1.1 CONCEPTO TÉCNICO No. CT:	**7211**
1.2 ÁREA:	Análisis y Mitigación del Riesgo
1.3 COORDINACIÓN:	Estudios y Conceptos Técnico
1.4 REFERENCIA CRUZADA RADICADO FOPAE:	2013ER24638
1.5 RESPUESTA OFICIAL No.	RO-67906

2.1 SOLICITANTE:	Arquitecto German Moreno Galindo, Curador Urbano 2
2.2 PROYECTO:	Vivienda Ascanio
2.3 LOCALIDAD:	5 - Usme
2.4 UPZ:	58 - Comuneros
2.5 BARRIO O SECTOR CATASTRAL:	El Virrey
2.6 DIRECCIÓN:	Calle 91A Sur No.7-37/Calle 91A Sur No.2A-51 Este (**)
2.7 CHIP:	AAA0026ZMPA
2.8 MANZANA CATASTRAL:	22
2.9 PREDIO CATASTRAL:	23
2.10 ÁREA (Ha):	0.0072 (*)
2.11 FECHA DE VISITA:	Enero 22 de 2014

Foto 1. Predio donde se desarrollará el proyecto de la Calle 91 A Sur No.7-37de la localidad de Usme.

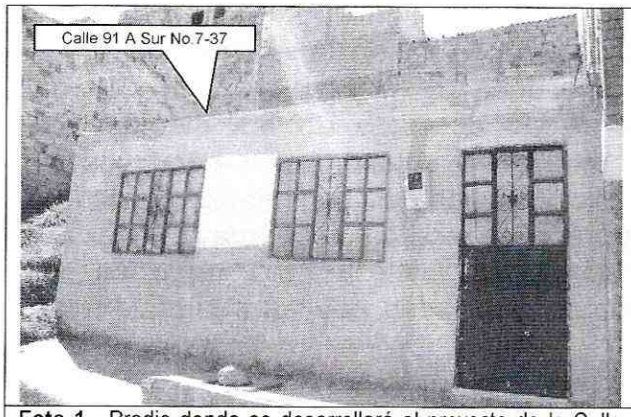
De acuerdo a la inspección visual realizada durante la visita técnica en el predio se encontró una edificación de un (1) nivel, construida con mampostería de bloque de arcilla y sistema estructural de muros de carga. Las viviendas vecinas construidas con mampostería de ladrillo y bloque de arcilla parcialmente confinadas con vigas y columnas de concreto reforzado no evidencian fallas de tipo estructural, ni daños que permitan inferir la presencia de procesos de inestabilidad geotécnica activos de carácter local dentro del área del proyecto. Sin embargo, con el fin de preservar las construcciones existentes, se recomienda para la construcción del proyecto, realizar análisis de estabilidad de las intervenciones de tal forma que se garanticen factores de seguridad no solo para el proyecto sino para las construcciones e infraestructura adyacente.

Es importante anotar, que en el momento de la visita no se observaron procesos de remoción en masa activos de carácter local ni general del terreno, ya que no se encontraron evidencias de ellos en la zona de influencia del proyecto.
